c			
b	Příloha k č. j. MD-11675/2026-940/6 ze dne 22. 5. 2026, část 1 (TZ)		
a			
č	text změny - odůvodnění	datum	podpis

NÁZEV STAVBY: D1 ROZŠÍŘENÍ ODPOČÍVKY VYŠKOV, VLEVO		Číslo objektu SO190.1
OBJEDNATEL STAVBY:  ŘEDITELSTVÍ SILNIC A DÁLNIC Ředitelství silnic a dálnic s. p. Čerčanská 2023/12, 140 00 Praha 4 - Krč	RAZÍTKO: KONTROLOVAL: DATUM: PODPIS:	
ZHOTOVITEL STAVBY:  SKANSKA Skanska a.s. Křižíkova 682/34a, 186 00 Praha 8 - Karlín www.skanska.cz/	RAZÍTKO: KONTROLOVAL: DATUM: PODPIS:	
KOORDINÁTOR RDS:  AFRY AFRY CZ s.r.o. Magistrů 1275/13 140 00 Praha 4 HIP: ING. MARCELA KADLECOVÁ	RAZÍTKO: KONTROLOVAL: DATUM: PODPIS:

Název stavby	D1 Rozšíření odpočívky Vyškov, vlevo
Stavební objekt	SO 190.1
Název objektu	Svislé a vodorovné dopravní značení
Část objektu	-
Kraj	Jihomoravský
Obec	Vyškov
Katastrální území	Vyškov
Projektový stupeň	Realizační dokumentace stavby (RDS)
Objednatel stavby	Ředitelství silnic a dálnic s. p. Čerčanská 2023/12, 140 00 Praha 4
Stavbu zajišťuje	Ředitelství silnic a dálnic s. p., Závod Brno Šumavská 524/31, 602 00 Brno
Zhotovitel stavby	SKANSKA a.s. Křižíkova 682/34 a, 186 00 Praha - Karlín
Autorský dozor	DOPRAVOPROJEKT Ostrava a.s. Ing. David Berger, ČKAIT 10

Příloha č.1 - Výrobní výkres VLKP DZ - Informační tabule typu „IS9a“

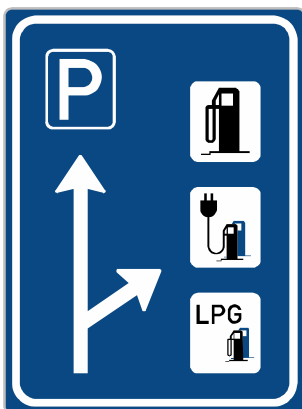
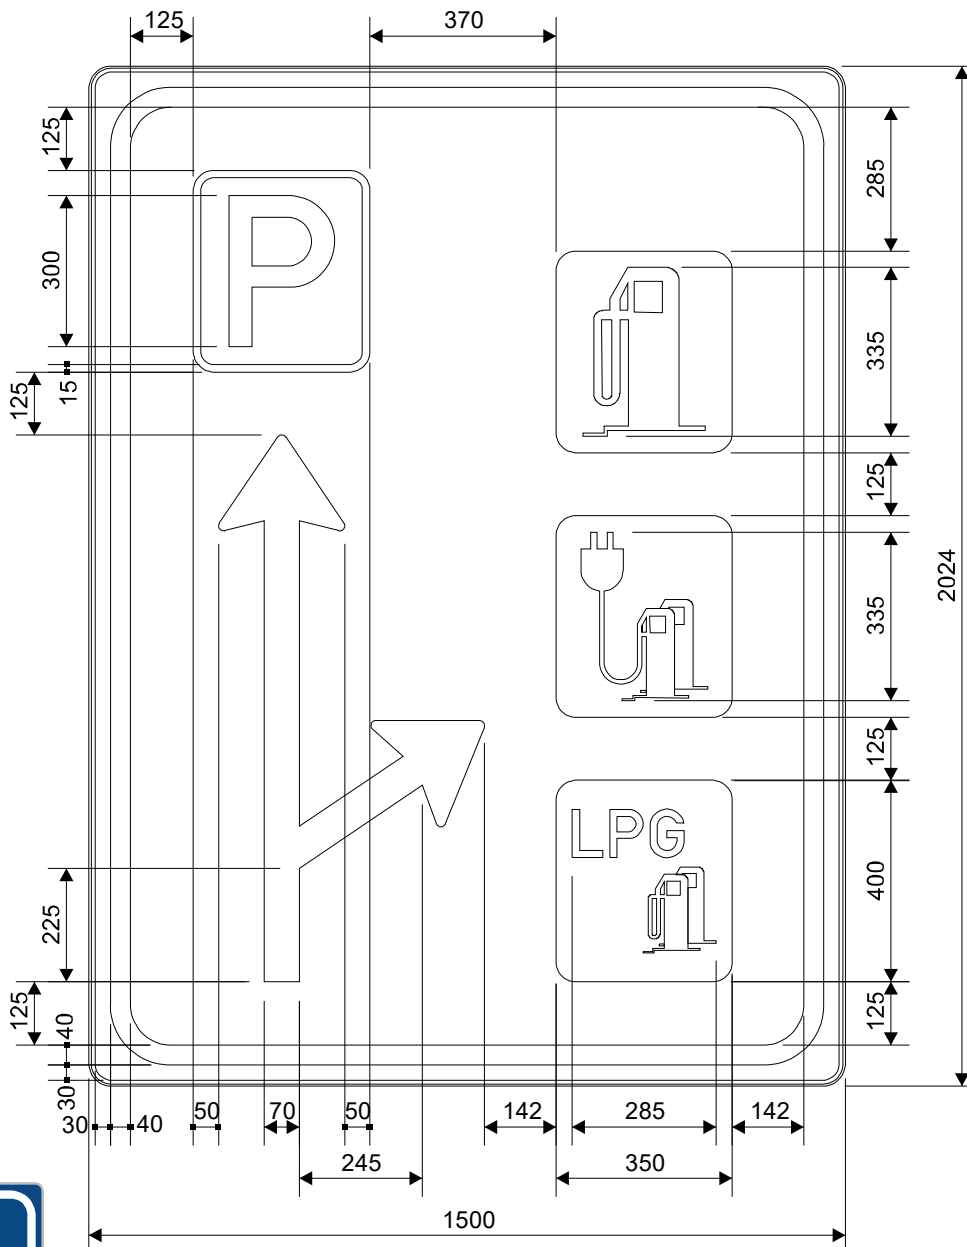
27) Doplněna informační tabule typu „IS9a“. Grafika na informační tabuli je směrová šipka přímo s odbočením vpravo, SDZ typu „IP11a“, symbol čerpací stanice „IJ7“, symbol č. 406 a text „LPG“ (tabulka SDZ - č.59).

Zdůvodnění: Změna provedena na základě obdržených připomínek ze dne 24.04.2026 od Ministerstva dopravy České republiky, Odboru pozemních komunikací.

OSAZENÍ NOVÉHO SVISLÉHO DOPRAVNÍHO ZNAČENÍ 1:25

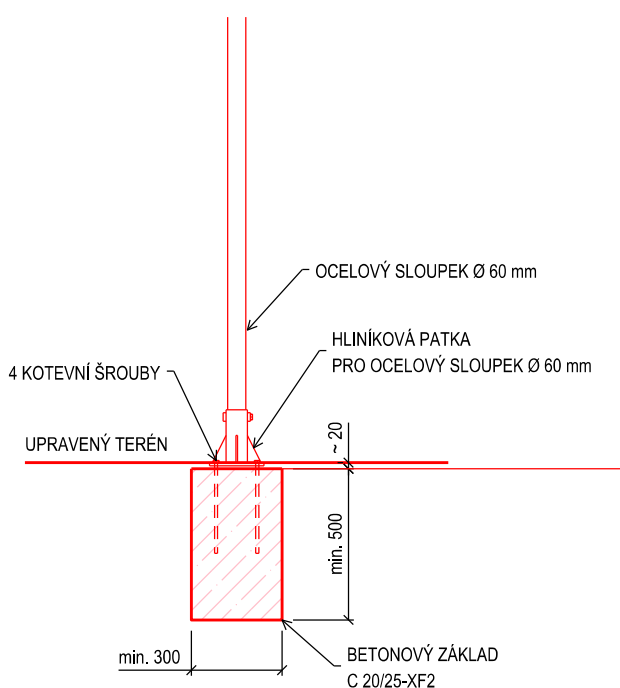
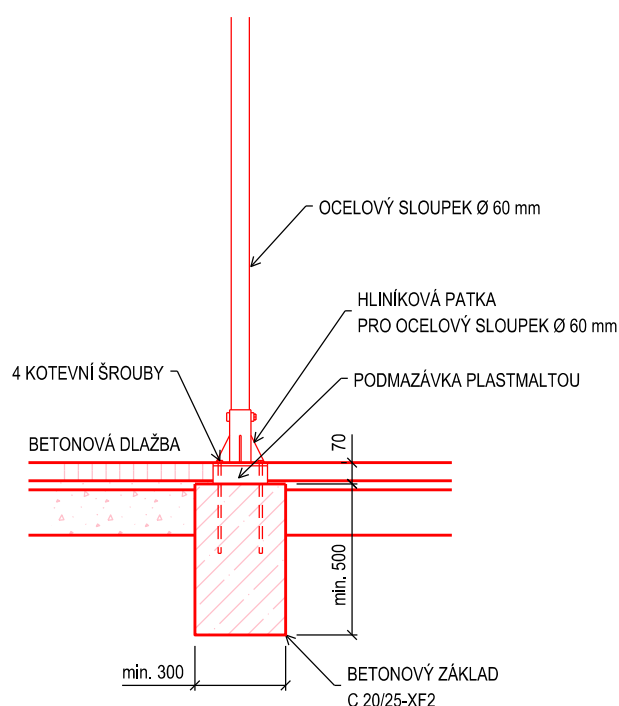
14) Změna třídy betonu pro základ SDZ, a sice beton třídy C 30/37-XF4 vyměněn za beton třídy C 16/20-XF2 z návrhu PDPS.

Zdůvodnění: Změna provedena na základě požadavků na provedení a kvalitu na dálnicích a silnicích ve správě ŘSD ČR „PPK-SZ“ 03/2004, které vydalo ŘSD s. p. Požadovaný betonový základ je z betonu min. C 20/25-XF4. Z důvodu vyšší kvality je navržen beton třídy C 30/37-XF4.
